COMUNE DI
CASTELFRANCO PIANDISCÒ

VARIANTE AL REGOLAMENTO URBANISTICO VIGENTE ANTICIPATRICE DEL PRIMO PIANO OPERATIVO COMUNALE RELATIVA ALLA RICONFERMA E MODIFICA DELLA NUOVA VIABILITA' IN FRAZIONE VAGGIO.

7 Estratto dalla Tavola di Zonizzazione n° PR.3 - VAGGIO degli
"Usi del suolo e modalità d'intervento ed attuazione: aree urbane
Stato Sovrapposto (PRG-CA-003c)

ELABORATO n° 7: COMUNE DI CASTELFRANCO - PIANDISCÒ: VARIANTE AL REGOLAMENTO URBANISTICO VIGENTE ANTICIPATRICE DEL PRIMO PIANO OPERATIVO COMUNALE RELATIVA ALLA RICONFERMA E MODIFICA DELLA NUOVA VIABILITA' IN FRAZIONE VAGGIO.

COMUNE DI CASTELFRANCO - PIANDISCÒ: Estratto dalla Tavola n° PR.3 - VAGGIO degli "Usi del suolo e modalità d'intervento ed attuazione: aree urbane", scala 1:2.000.

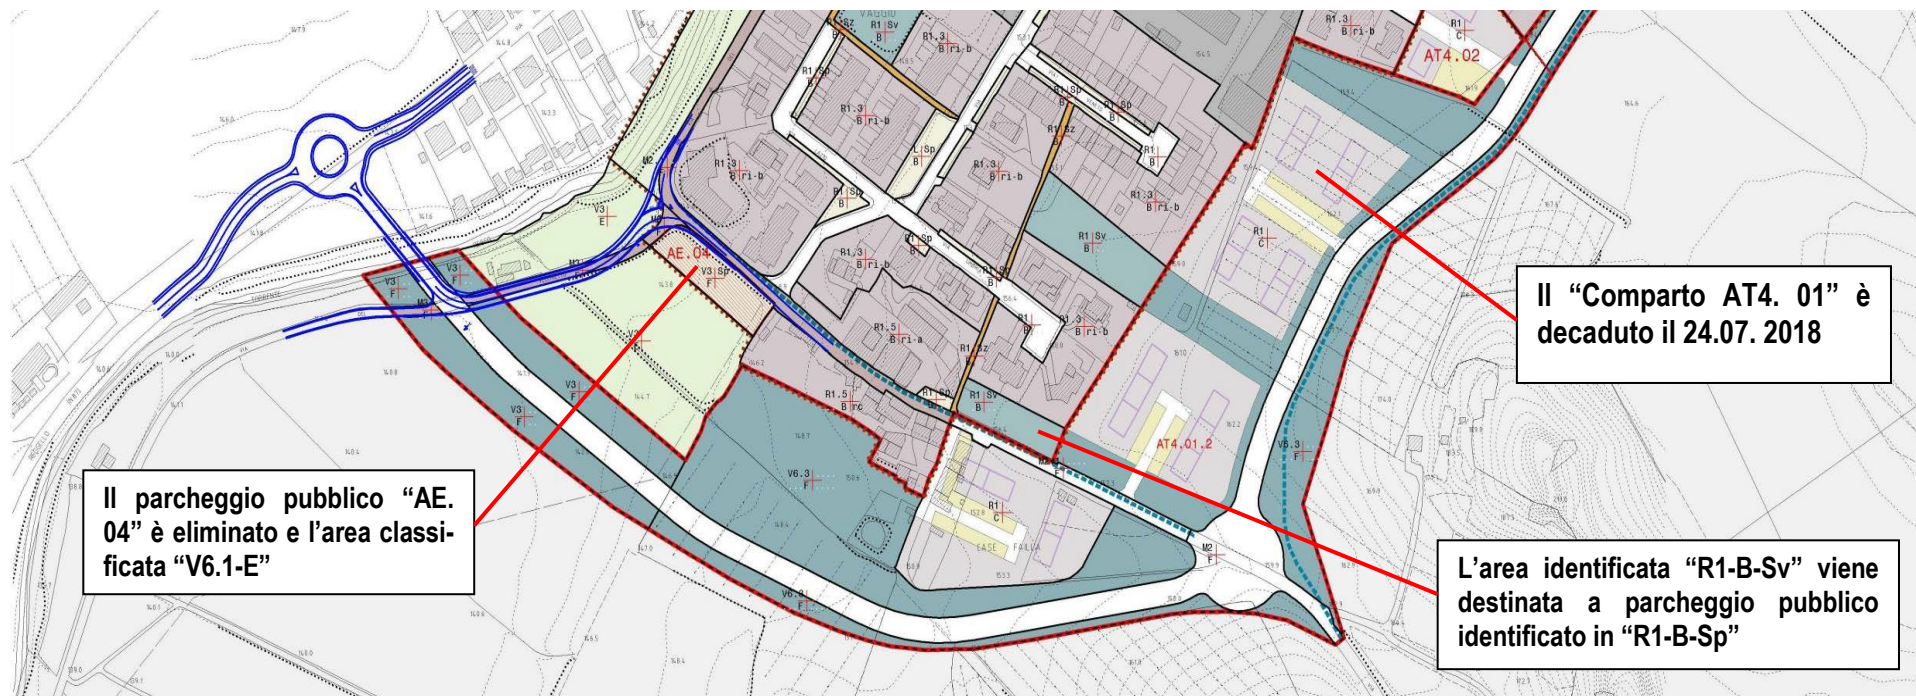
- si riconferma la previsione, in località Vaggio, del collegamento della Strada Provinciale n° 87 Matassino – Vaggio con la realizzazione di un nuovo ponte e una nuova viabilità al fine di deviare parte del traffico che attualmente si concentra all'incrocio dell'attuale ponte sul Torrente "Resco", proprio nel centro abitato di Vaggio;

- tale nuovo collegamento, attraverso la previsione di un innesto a "T"; in Comune di Castelfranco – Piandiscò, dovrà raccordarsi con la strada comunale di via del Varco e dalla parte opposta con via del Vecchietto;

- tutta la nuova viabilità è all'interno di un corridoio infrastrutturale e/o fasce di rispetto stradale dove potrà essere realizzata la viabilità stessa; tale fascia di rispetto si amplia fino alla riva del torrente "Resco" lungo il tratto di via del Varco, parallela al torrente stesso;

- inoltre essendo decaduto il 28 luglio 2018 il "Comparto AT4.01", comparto che ricomprendeva al suo interno la realizzazione della nuova viabilità oltre il nuovo ponte, si prevede la riclassificazione delle aree circostanti facenti parte dello stesso "Comparto AT4.01";

- non si ripropone il tratto di circoscrizione che era previsto all'interno del Comparto decaduto e che avrebbe dovuto collegare il nuovo ponte alla Strada Provinciale n° 57 di Piandiscò;

- si classifica l'area identificata attualmente in "R1 – B – Sv", su via del Varco, come area da destinarsi a parcheggio pubblico da identificare in "R1 – B – Sp";

- si elimina la previsione di parcheggio pubblico "AE.04" lungo via del Varco, sulla destra, in quanto si sostituisce con quella sopra detta sempre su via del Varco, più a monte, sulla sinistra.
